Ref KCML : GM/BXL10007_653bis_Olivetenhof_6

Brussel, 16 april 2020

Betreft : BRUSSEL. Olivetenhof 6. Verbouwing van een conciërgewoning tot twee wooneenheden.
Aanvraag tot unieke vergunning. Eensluitend advies van de KCML

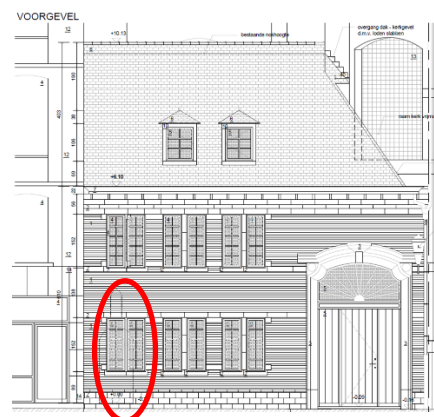
- de verbouwing tot raamopening van de bestaande kleine toegangsdeur aan de linkerzijde van de voorgevel en van de beeldnis erboven wordt niet aanvaard. De bestaande deuropening en de beeldnis moeten behouden blijven: het betreft kenmerkende, beeldbepalende elementen die verwijzen naar de oorspronkelijke sacristie-functie en de band met de kerk weerspiegelen. Het schrijnwerk van de betreffende deuropening kan desgewenst wel aangepast worden, met name om meer natuurlijk licht in de achterliggende leefkeuken binnen te brengen (bijv. het gedeeltelijk beglazen van de deur). De details daarvan zullen ter goedkeuring aan de DCE worden voorgelegd.

Bestaande toestand:
inkomdeur en beeldnis te behouden

Ontwerp:
nieuwe raamopening wordt niet aanvaard
